Bestandspläne
BV. KGA Feierabend

Auftraggeber:
Stadt Duisburg
Amt für Umwelt und Grün
Stand: Mai. 2015

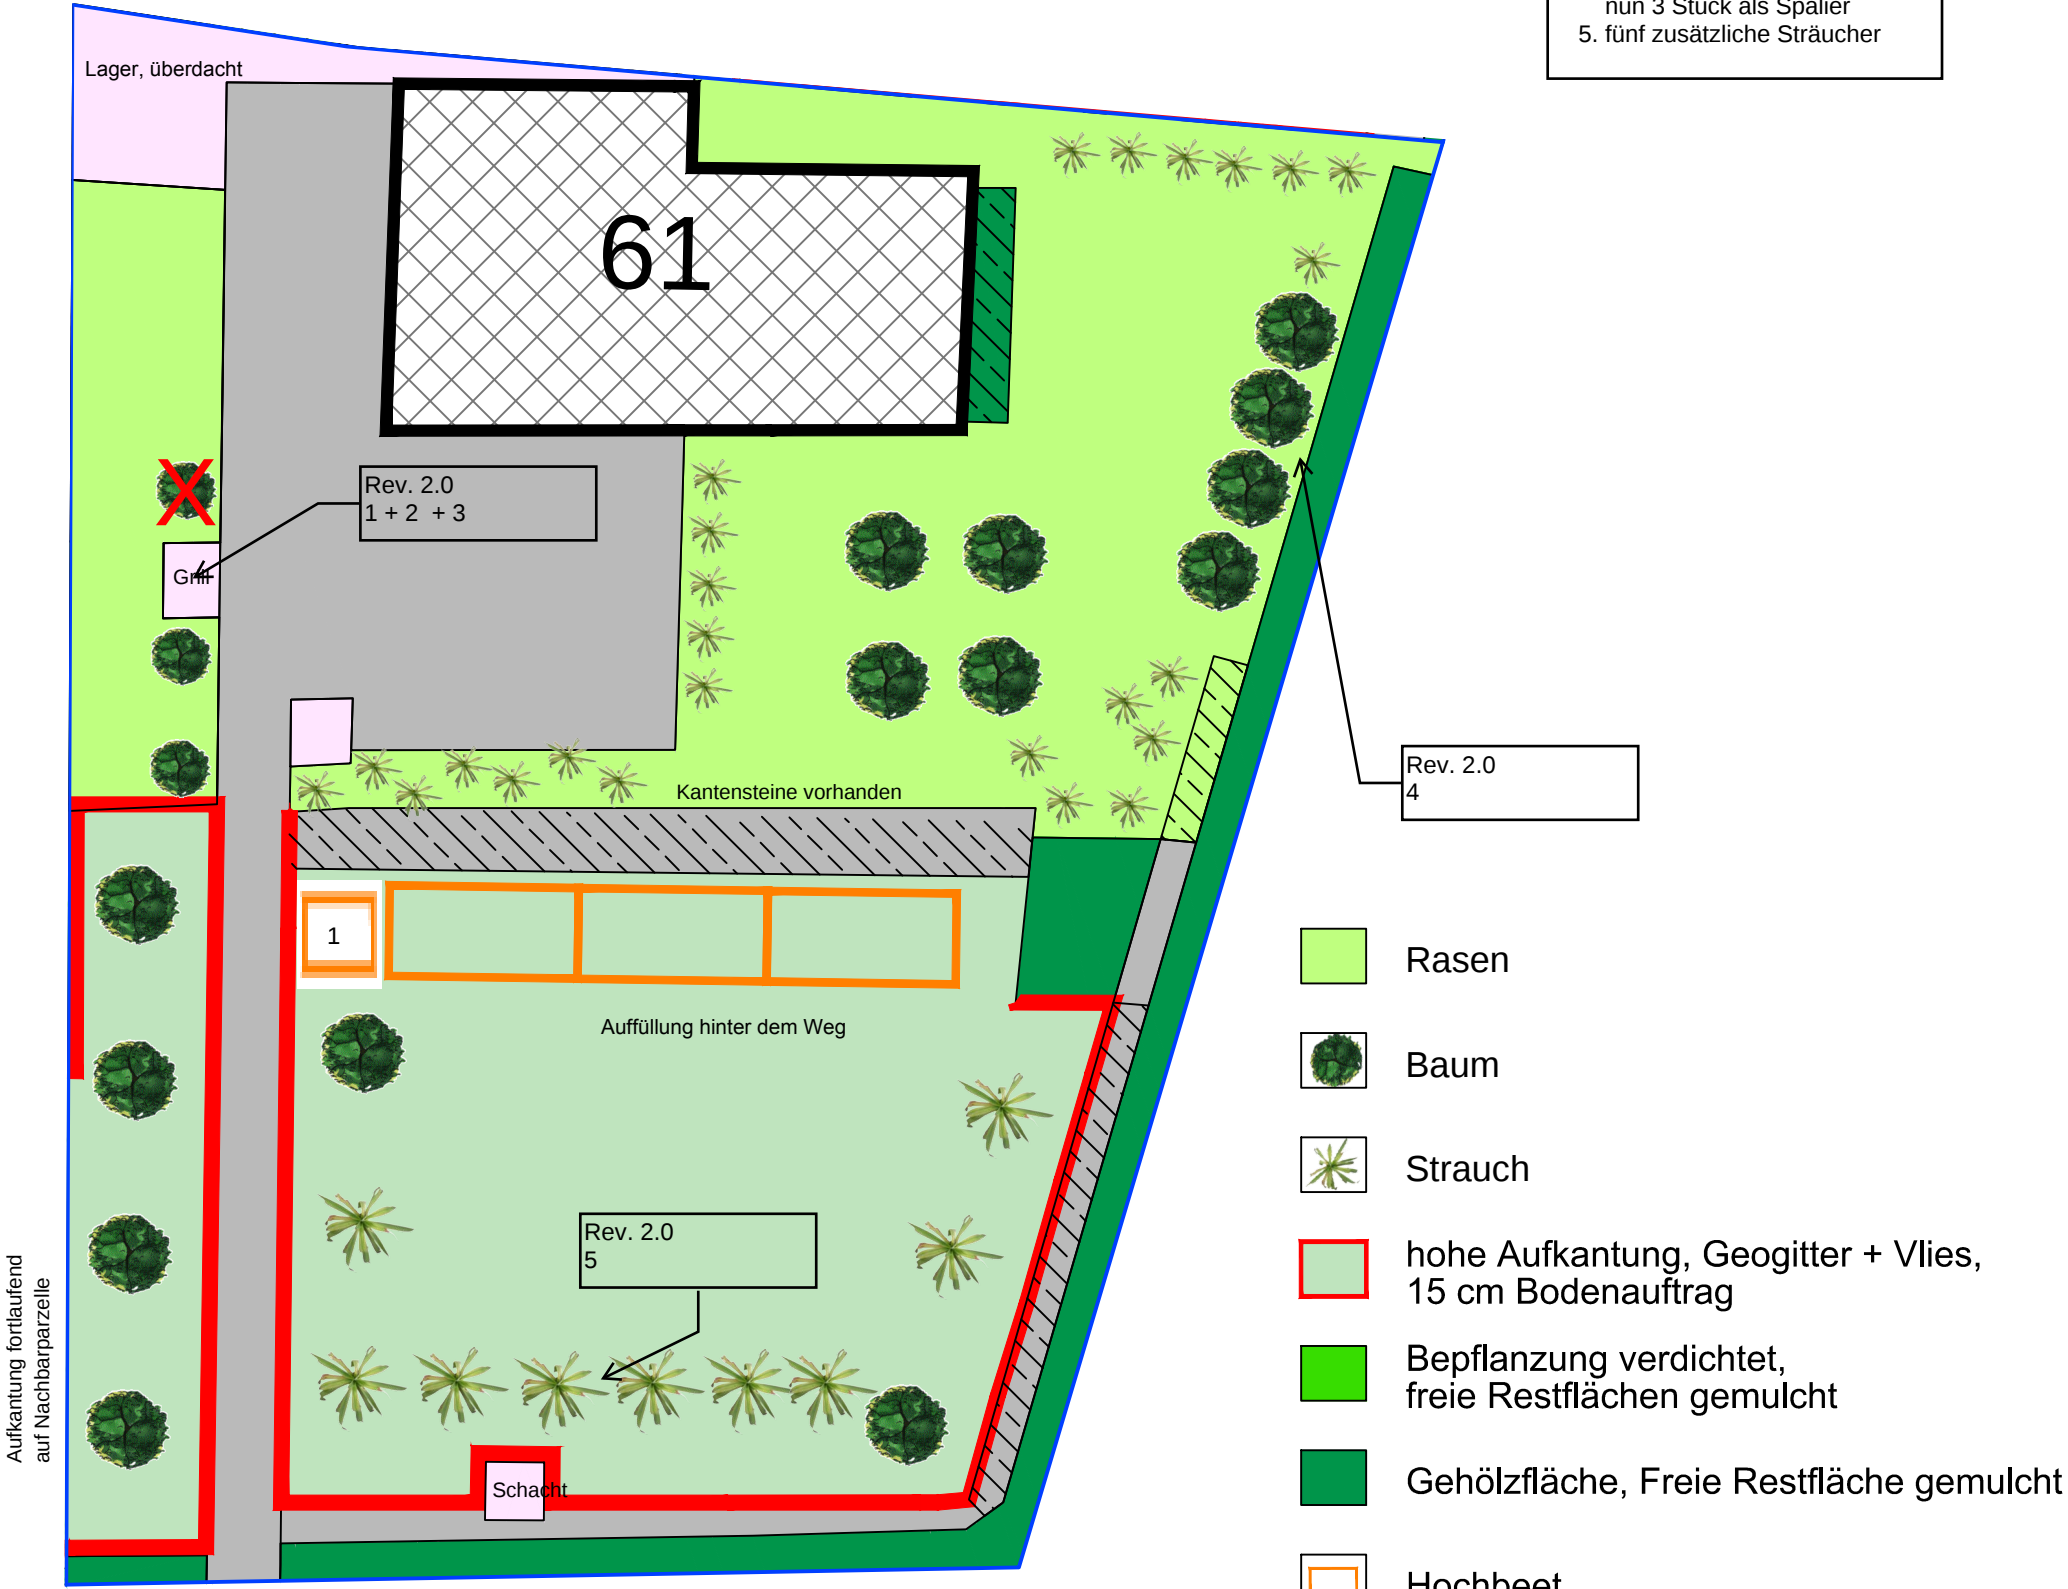
- Revision 1.
eine Trockenmauer als Umrandung
für ein Gewürz-"Hoch"-Beet
- Revision 2.0
1. Baum entfernt
2. Grill abgebaut
3. statt 3 Sträucher 2 Bäume
4. zwei zusätzliche Bäume
nun 3 Stück als Spalier
5. fünf zusätzliche Sträucher
